Nouvelle conception du galet tendeur 531 0203 20

Réf. INA : 531 0203 20

INA 0049

Image 1 : 531 0203 20 - Ancienne version

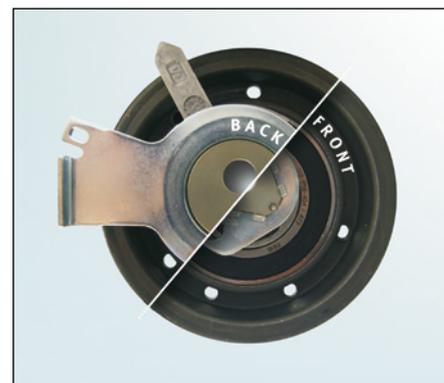
Dans le cadre du développement continu dont bénéficient nos produits, nous avons apporté une modification à la conception du galet tendeur 531 0203 20. Cette Info Technique permet de distinguer les différences visuelles existant entre les deux versions sur les faces avant (Front) et arrière (Back) des deux galets tendeurs.

L'outillage spécifique (réf. OE T10020) auparavant nécessaire pour faire tourner l'excentrique n'est plus requis. A la place, vous pouvez utiliser une clé Allen 6 mm.

Les deux versions respectent les spécifications techniques et peuvent être utilisées sans restriction sur les véhicules énumérés ci-dessus.
